筑安集团大厦

方案设计

筑安集团大厦(工规变更)总平面规划及建筑设计方案评审会

福建筑安投资集团有限公司筑安集团大厦(工规变更)总
平面规划及建筑设计方案评审会专家组意见

五层平面图 1:100

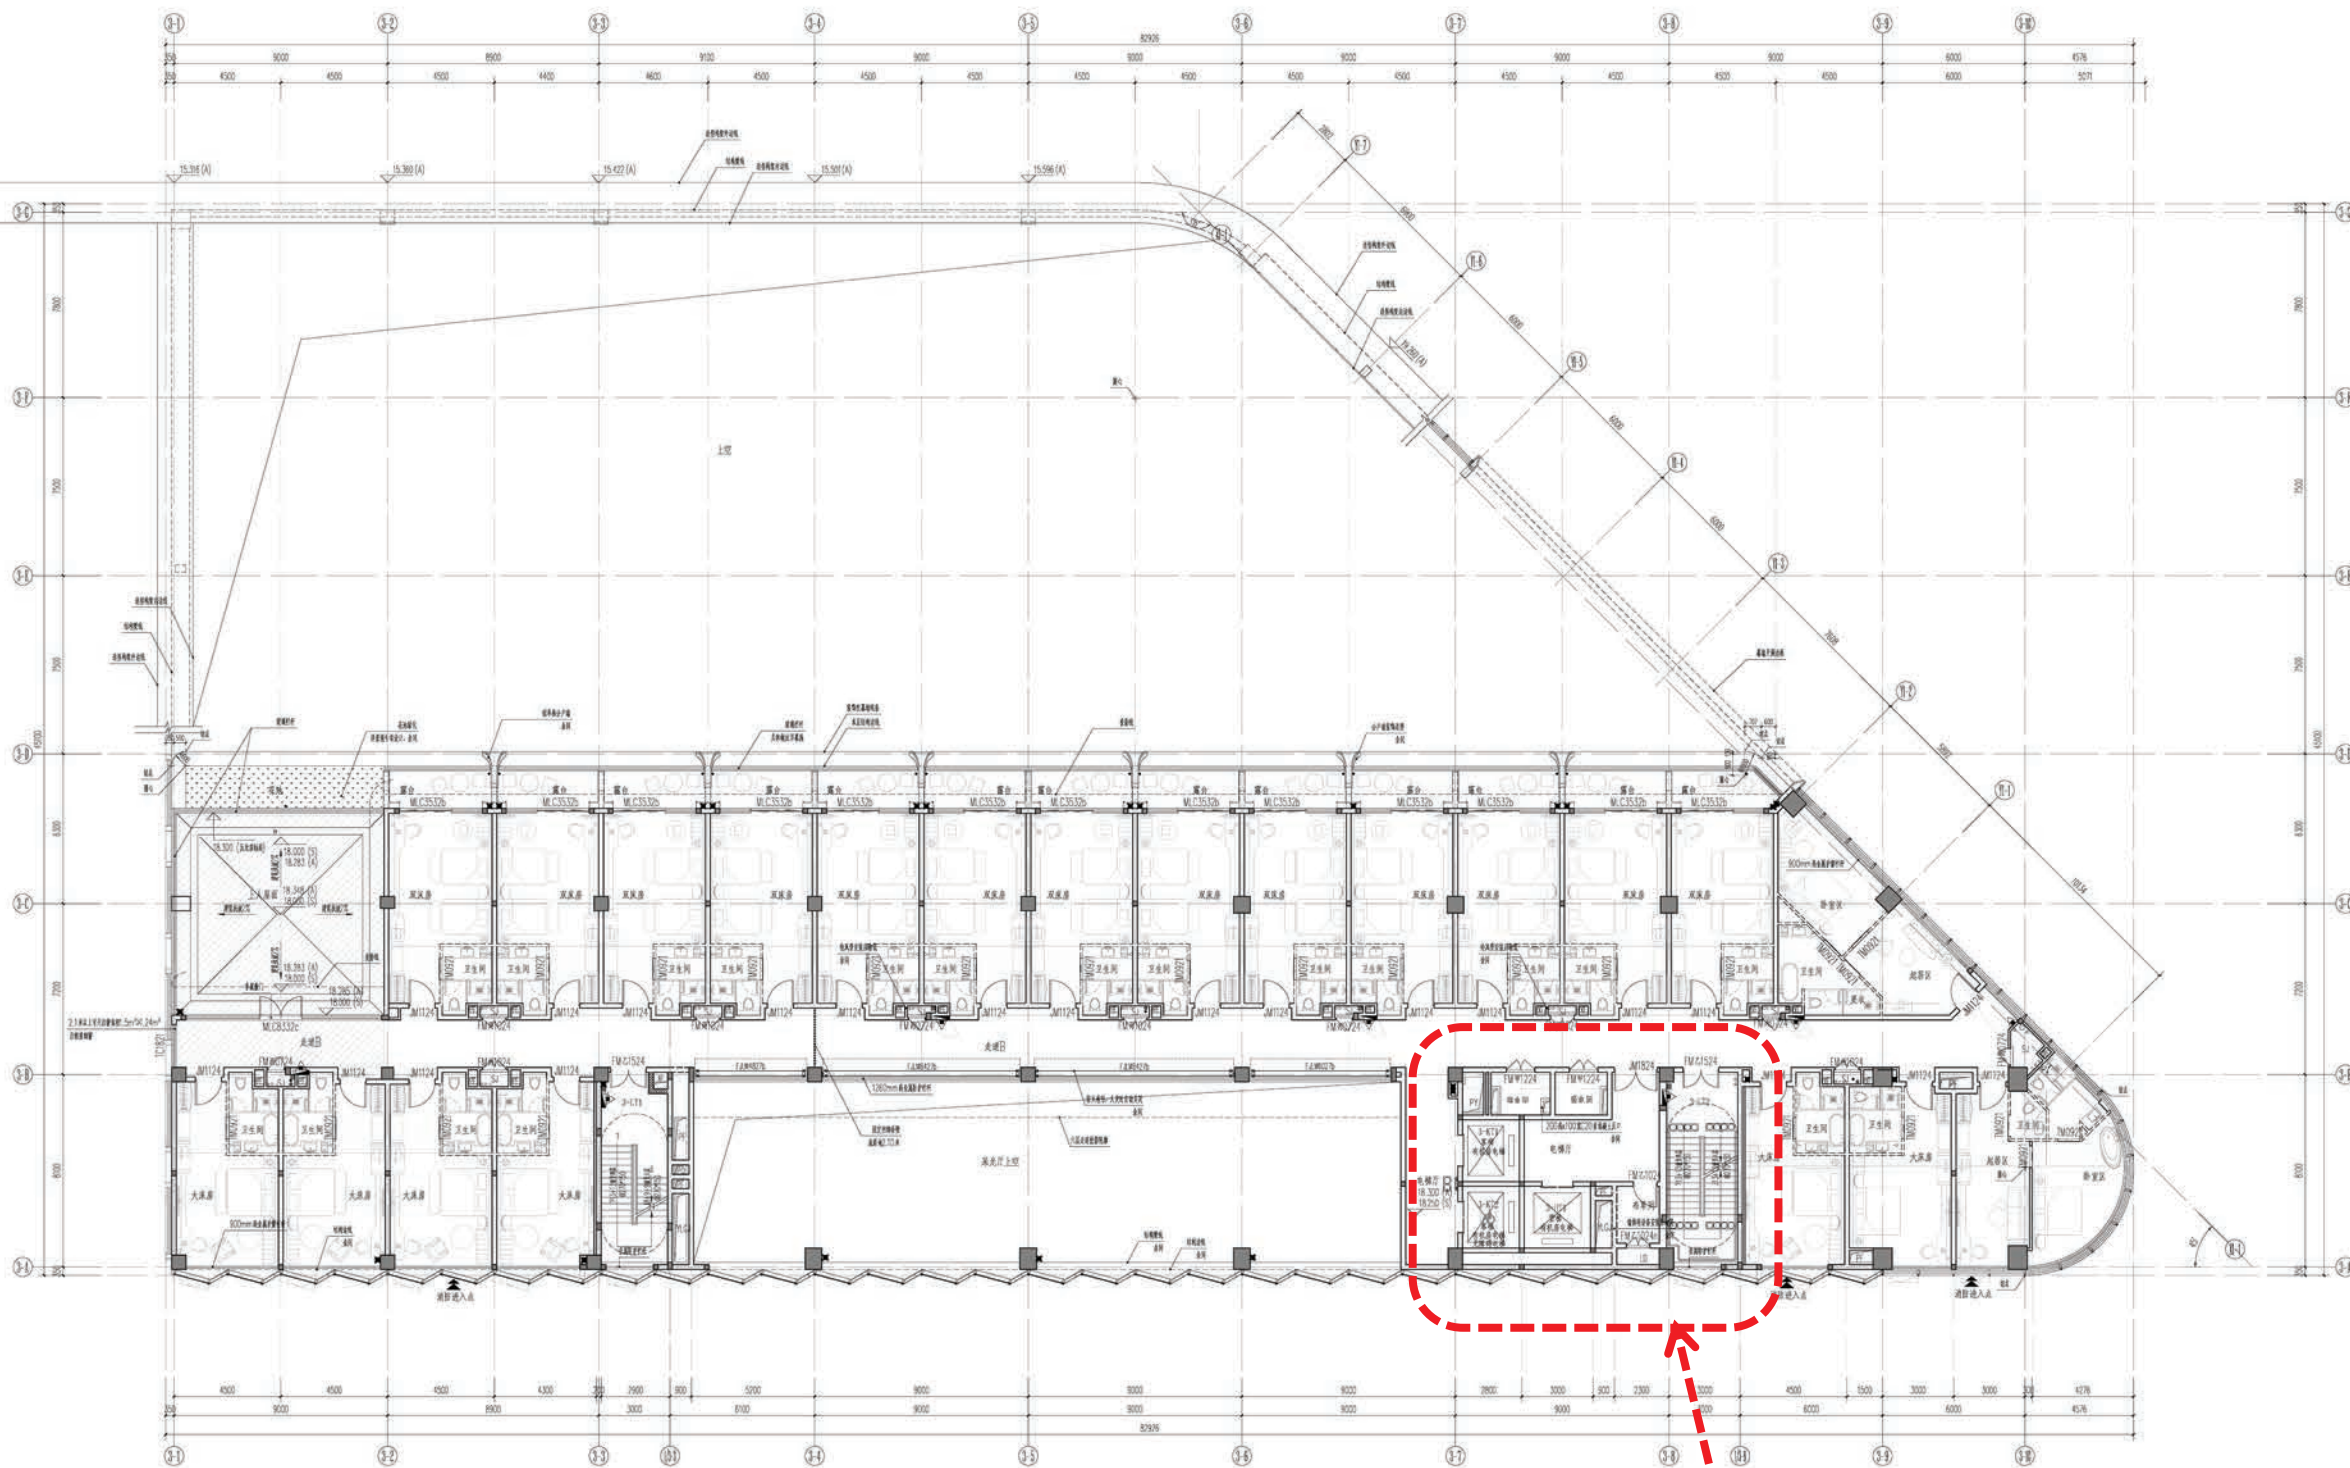
核心筒布局优化

七层平面图 1:100

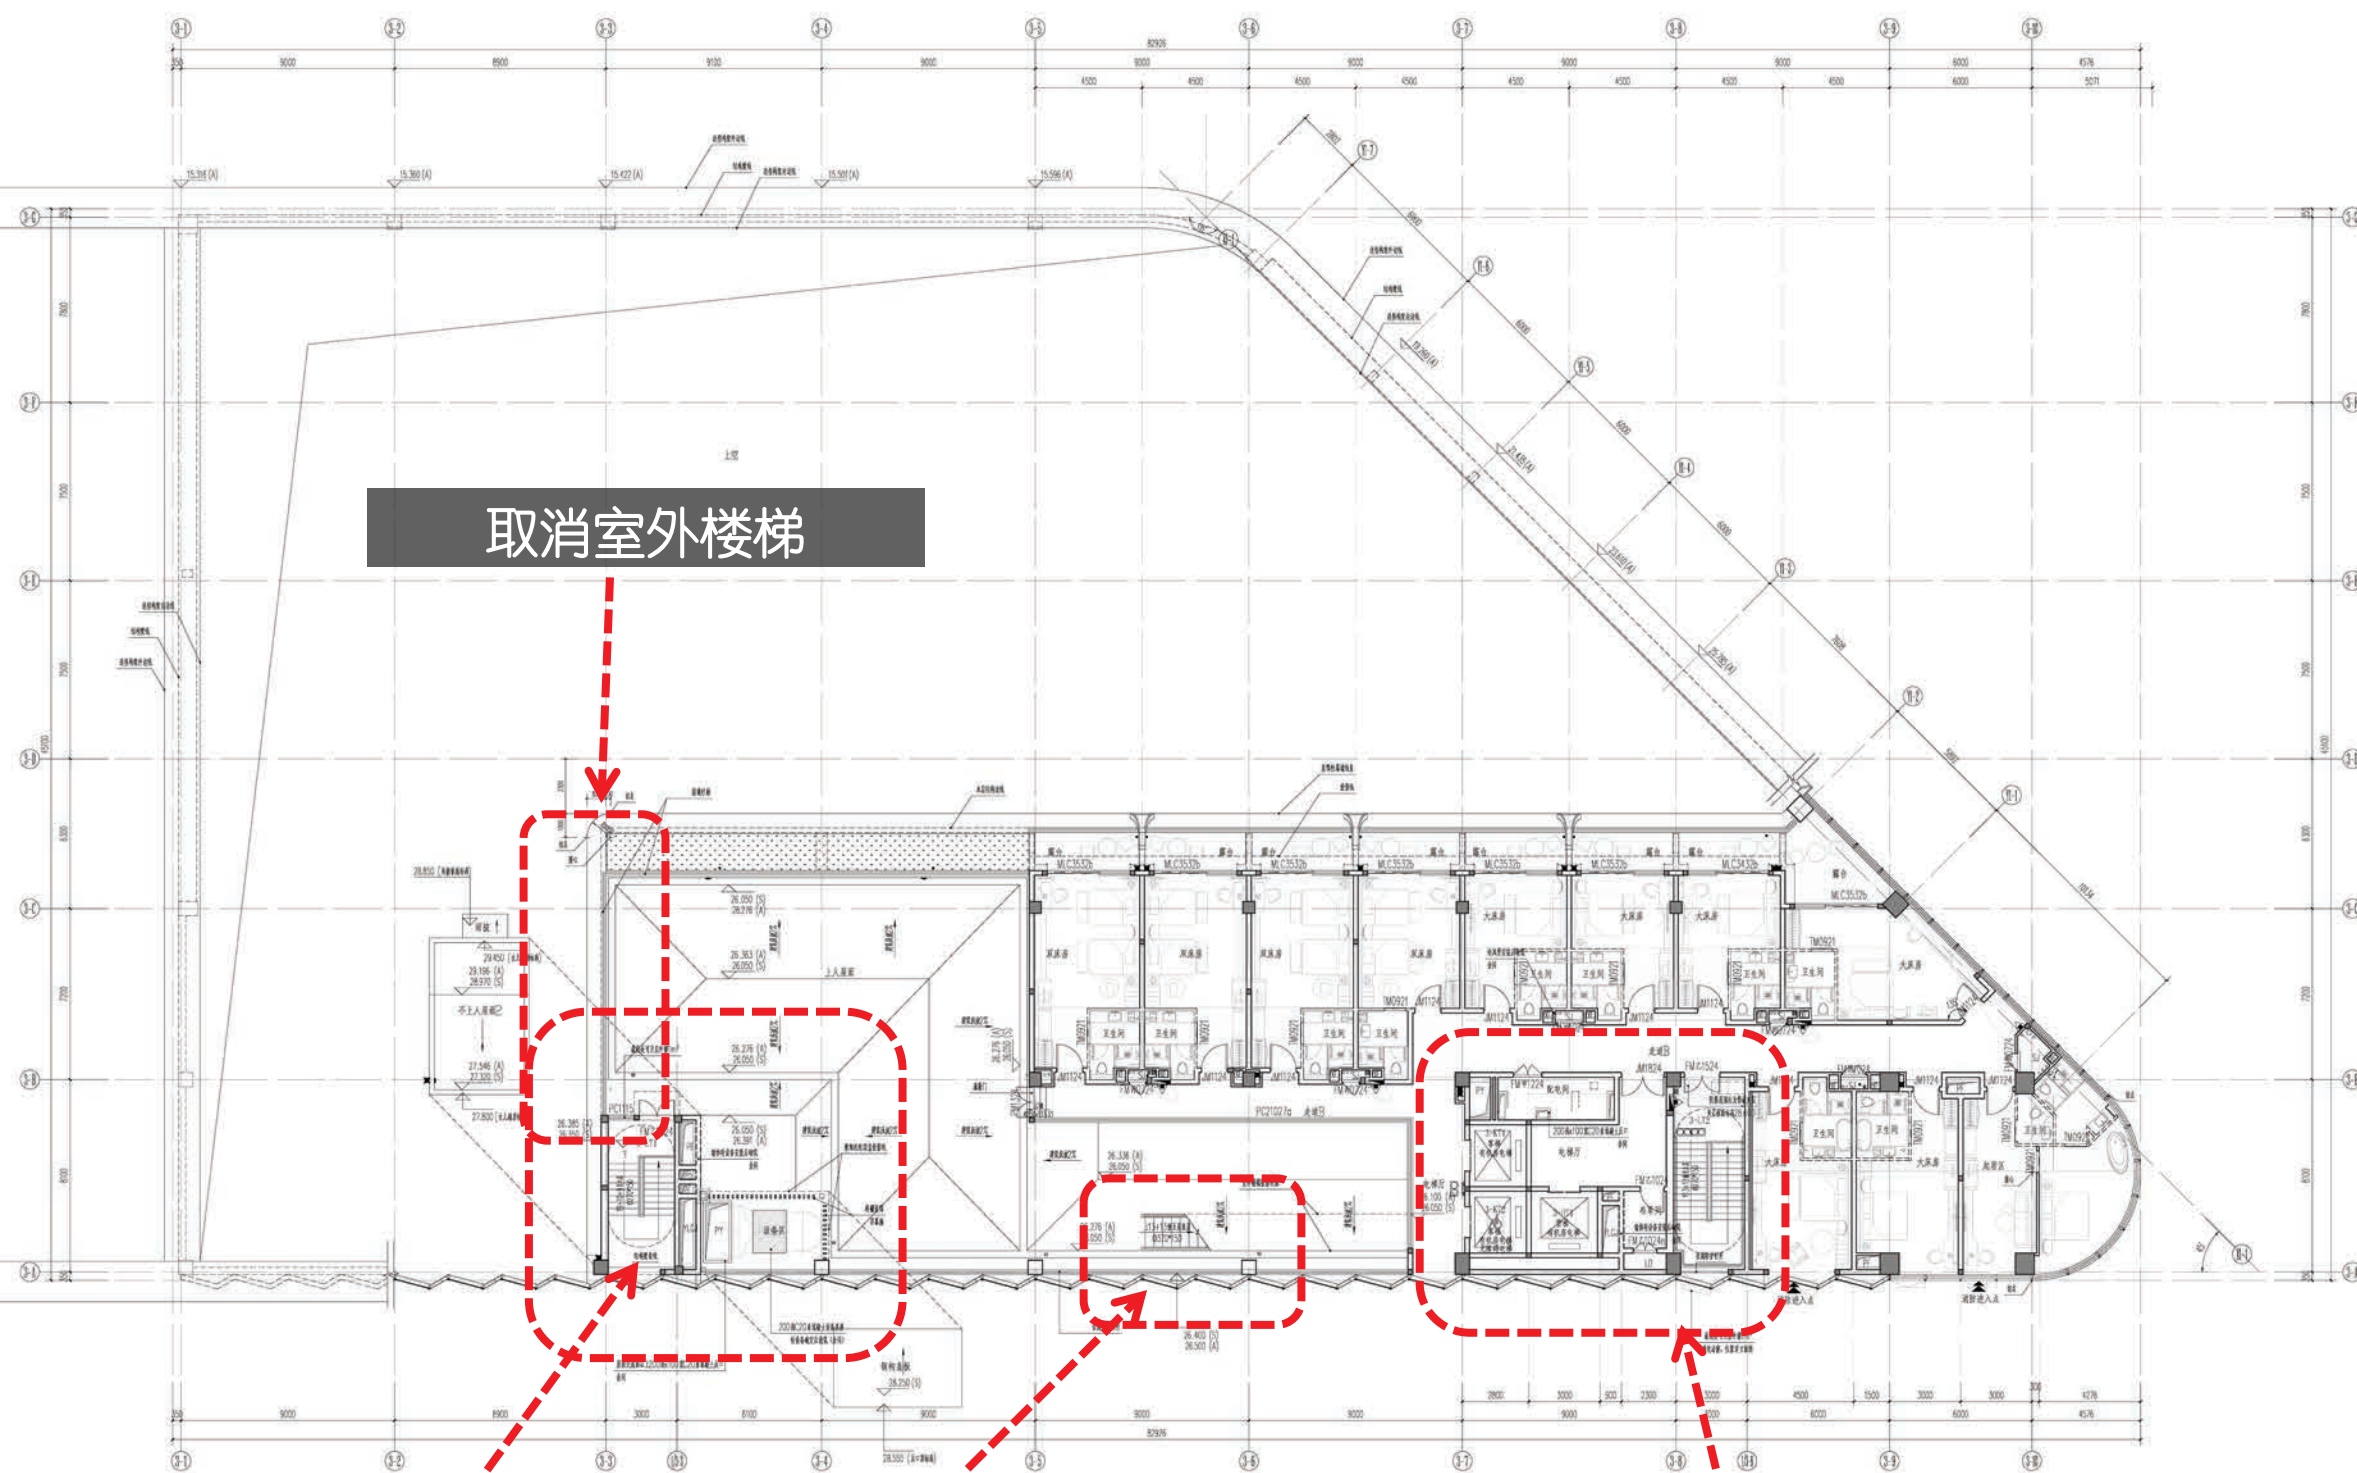
该楼梯上屋面，新增设备机房

修改室外楼梯位置

屋面层平面图 1:100

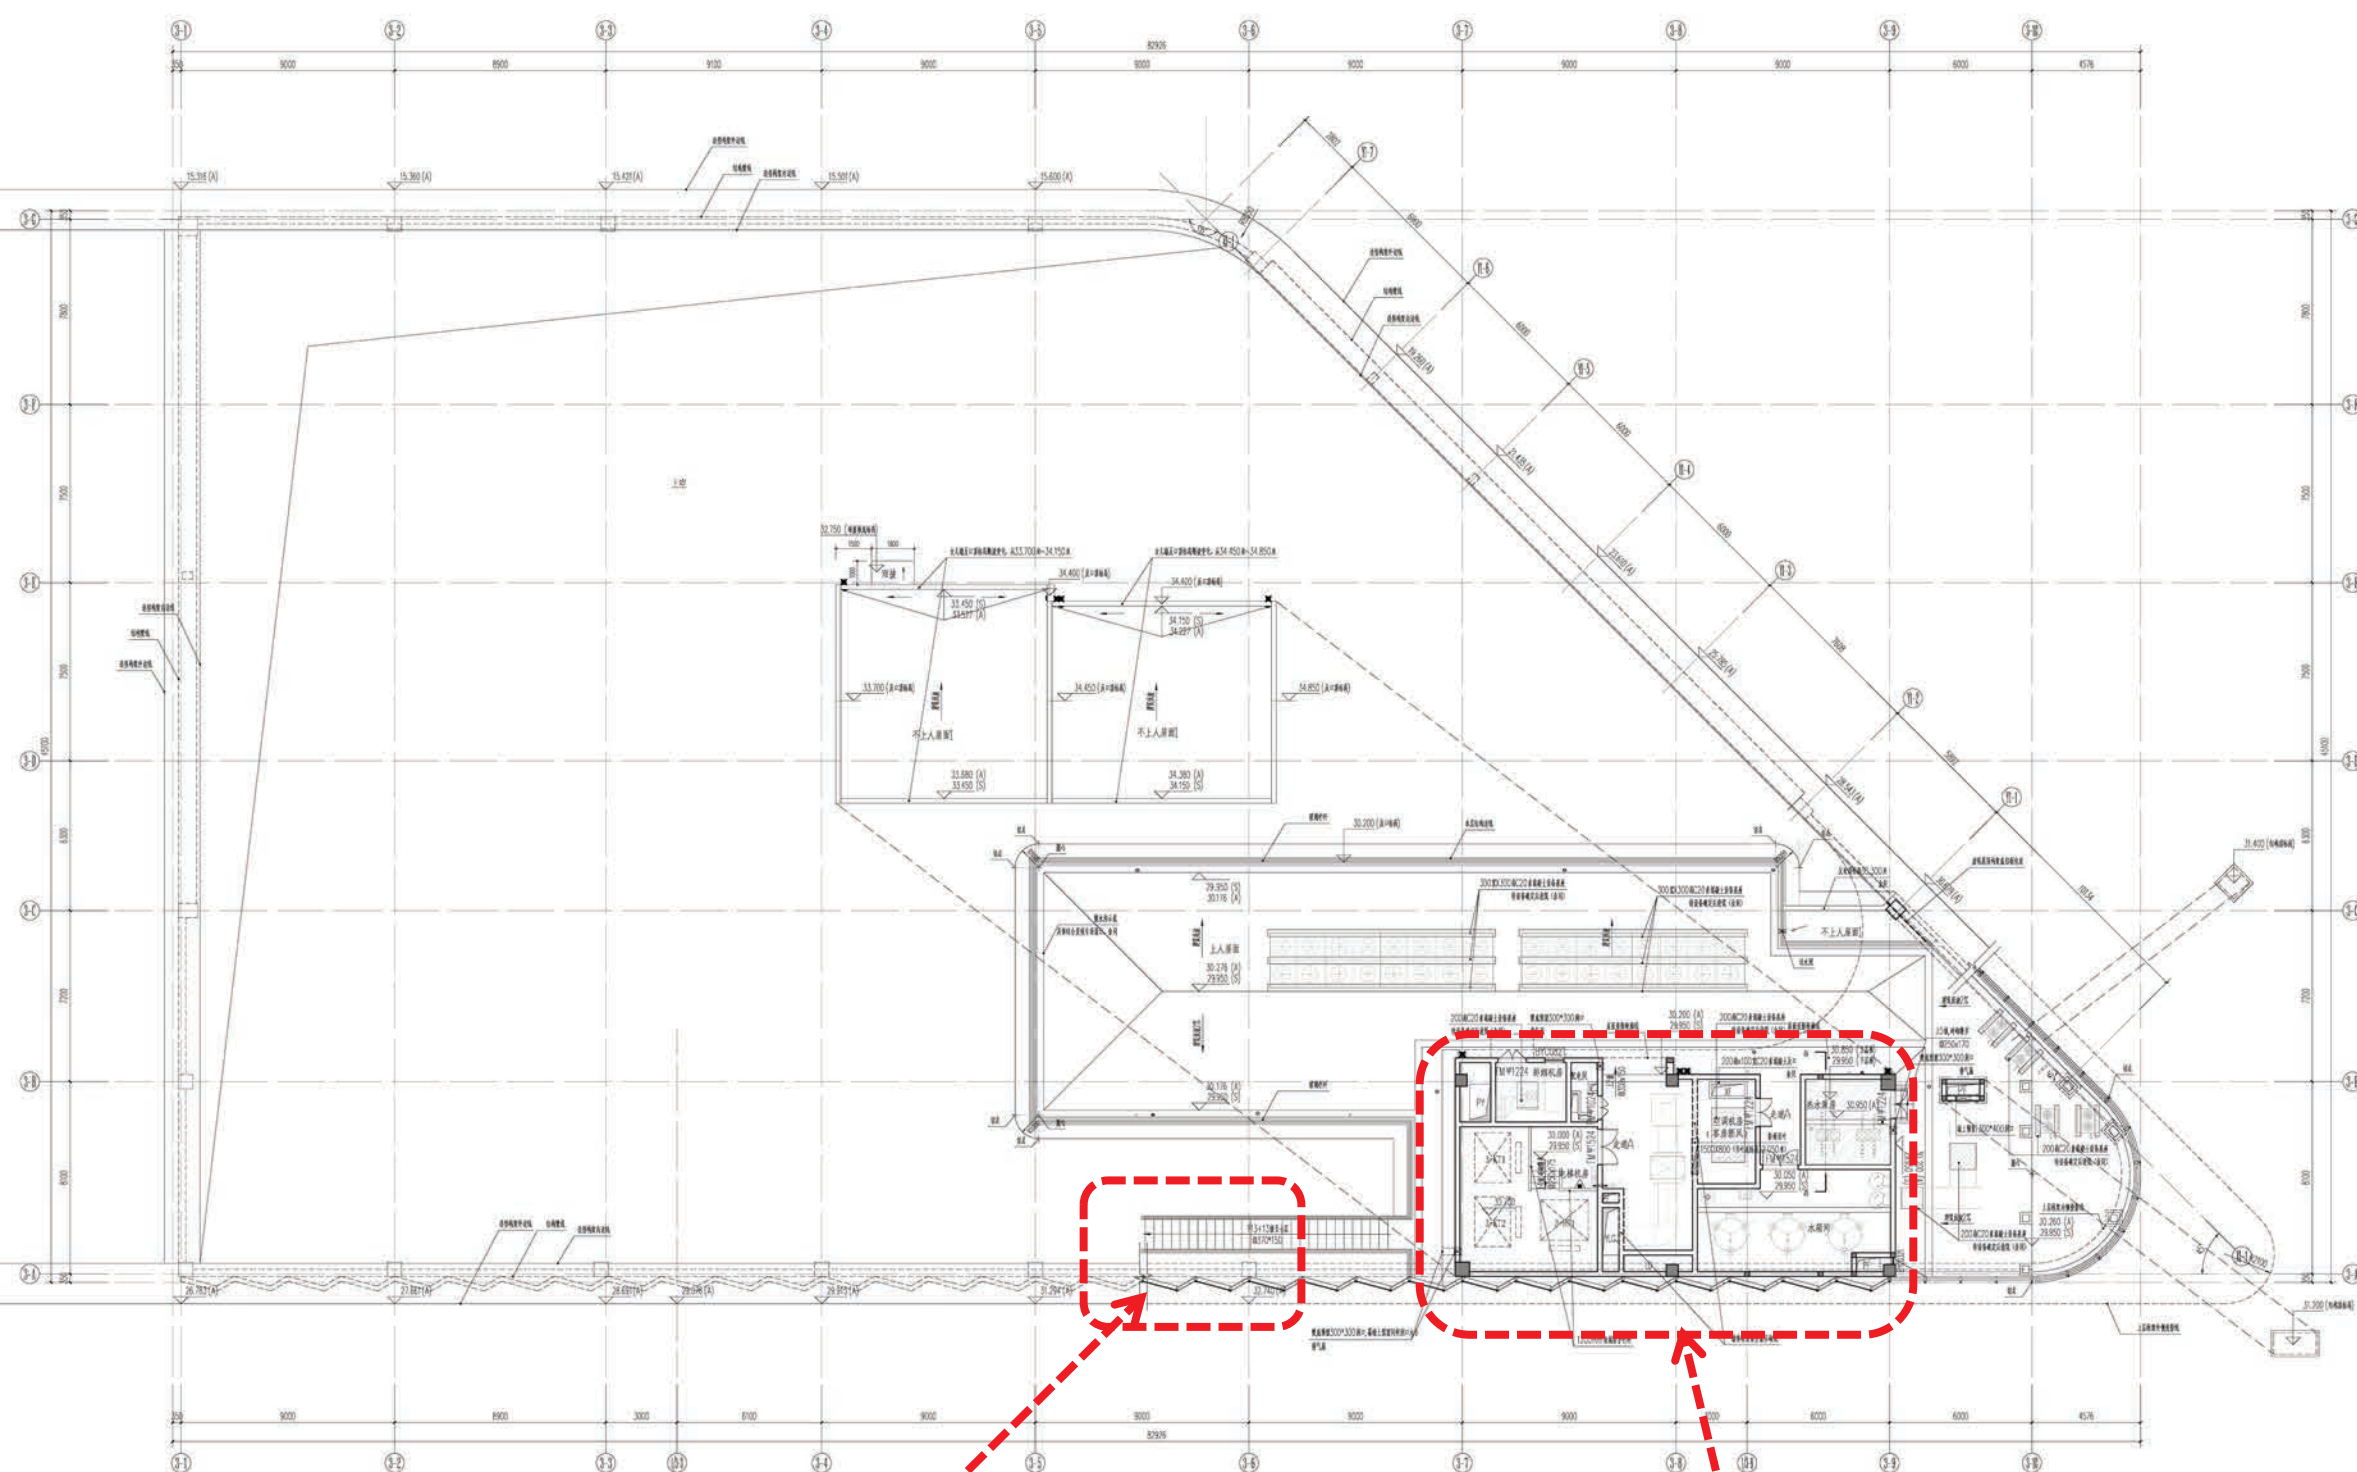
修改室外楼梯位置

设备机房布局调整
